## Bescheid

über die Änderung und Ergänzung der  
allgemeinen bauaufsichtlichen Zulassung  
vom 15. September 2015

**Z-33.41-1252**

**Wärmedämm-Verbundsystem mit angeklebten EPS-Platten**

Anlage 7

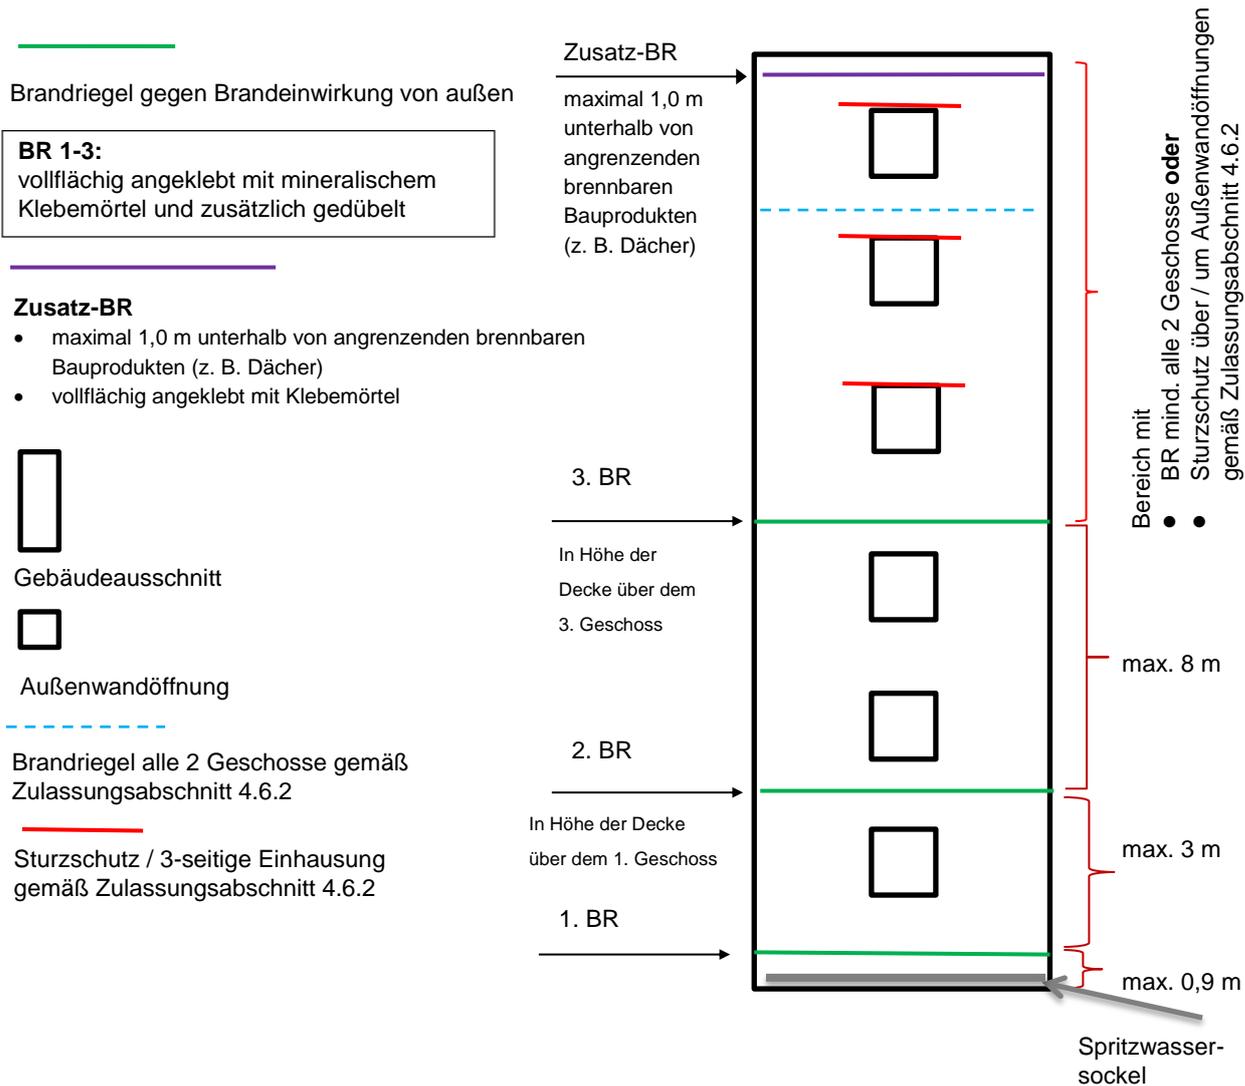
Für schwerentflammare WDVS mit bis zu 300 mm dicken EPS-Platten müssen zusätzlich zu den in Abschnitt 4.6.2 enthaltenen Bestimmungen folgende konstruktiven Maßnahmen gegen eine Brandeinwirkung von außen ausgeführt werden (siehe Anlage 7):

1. ein Brandriegel an der Unterkante des WDVS bzw. maximal 90 cm über Geländeoberkante oder genutzten angrenzenden horizontalen Gebäudeteilen (z. B. Parkdächer u. a.)

2. ein Brandriegel in Höhe der Decke des 1. Geschosses über Geländeoberkante oder angrenzenden horizontalen Gebäudeteilen nach Nr. 1, jedoch zu dem darunter angeordneten Brandriegel mit einem Achsabstand von nicht mehr als 3 m. Bei größeren Abständen sind zusätzliche Brandriegel einzubauen.

3. ein Brandriegel in Höhe der Decke des 3. Geschosses über Geländeoberkante oder angrenzender horizontaler Gebäudeteile nach Nr. 1, jedoch zu dem darunter angeordneten Brandriegel mit einem Achsabstand von nicht mehr als 8 m. Bei größeren Abständen sind zusätzliche Brandriegel einzubauen.

4. weitere Brandriegel an Übergängen der Außenwand zu horizontalen Flächen (z. B. Durchgänge, -fahrten, Arkaden), soweit diese in dem durch einen Brand von außen beanspruchten Bereich des 1. bis 3. Geschosses liegen.

Die Brandriegel müssen folgende Anforderungen erfüllen:

- Höhe  $\geq 200$  mm
- nichtbrennbare Mineralwolle-Lamellenstreifen, Baustoffklasse A1 oder A2 nach DIN 4102-1 bzw. Klasse A1 oder A2 - s1,d0 nach DIN EN 13501-1, nicht glimmend, aus Steinfasern mit einem Schmelzpunkt von mindestens 1000 °C geprüft nach DIN 4102-17, mit einer Rohdichte zwischen 60 und 100 kg/m<sup>3</sup>

- mit mineralischem Klebemörtel (Bindemittel: Kalk und/oder Zement) vollflächig angeklebt
- zusätzlich mit WDVS-Dübeln angedübelt (entweder durch den bewehrten Unterputz hindurch, oberflächenbündig unter dem bewehrten Unterputz oder im Mineralwolle-Lamellendämmstoff versenkt)

- konstruktive Verdübelung mit zugelassenen WDVS-Dübeln, bestehend aus Dübelteller und Hülse aus Kunststoff sowie Spreizelement aus Stahl, Durchmesser des Dübeltellers  $\geq 60$  mm, Rand- und Zwischenabstände der Dübel: mindestens 10 cm nach oben und unten, maximal 15 cm zu den seitlichen Rändern eines Brandriegel-Streifenelements sowie maximal 45 cm zum benachbarten Dübel

Weiterhin ist ein Brandriegel (wie vorstehend beschrieben) maximal 1,0 m unterhalb von angrenzenden brennbaren Bauprodukten (z. B. am oberen Abschluss des WDVS unterhalb eines Daches) in der Dämmebene des WDVS anzuordnen. Dieser Brandriegel ist mit einem Klebemörtel vollflächig anzukleben.

Die für schwerentflammbare WDVS in Abschnitt 4.6.2 vorgeschriebenen Maßnahmen im Bereich von Außenwandöffnungen müssen erst oberhalb des Brandriegels nach Nr. 3 ausgeführt werden.
